Č. j.:
MHMP 774034/2026
Sp. zn.:
S-MHMP 52534/2025/STR

ROZHODNUTÍ

"BD Staré Butovice"

Výkres č. A2-115

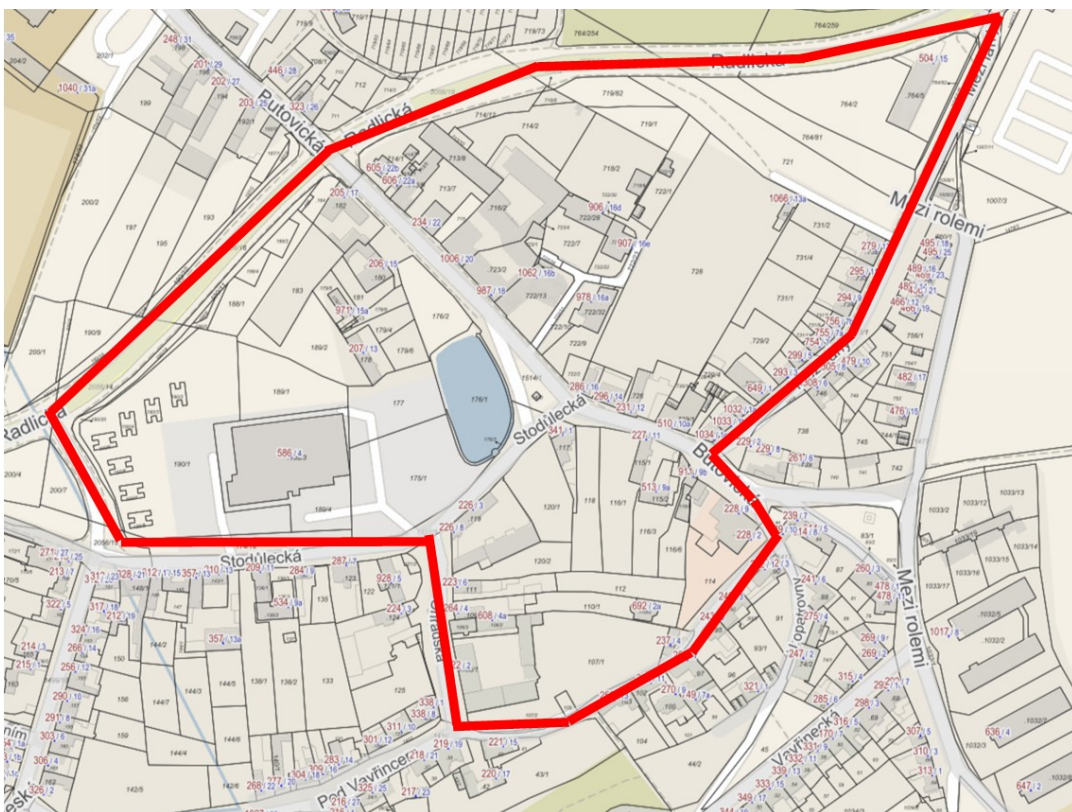
Východní pohled, vnitroblok

Přístavba BD - hlavní římsa je v místě „vikýře“ ve výšce 9,7 m, regulovaná výška stavby 9,7 m, tato část budovy je ve výškové hladině III.

Z uvedeného vyplývá, že přístavba BD je ve výškové hladině III.
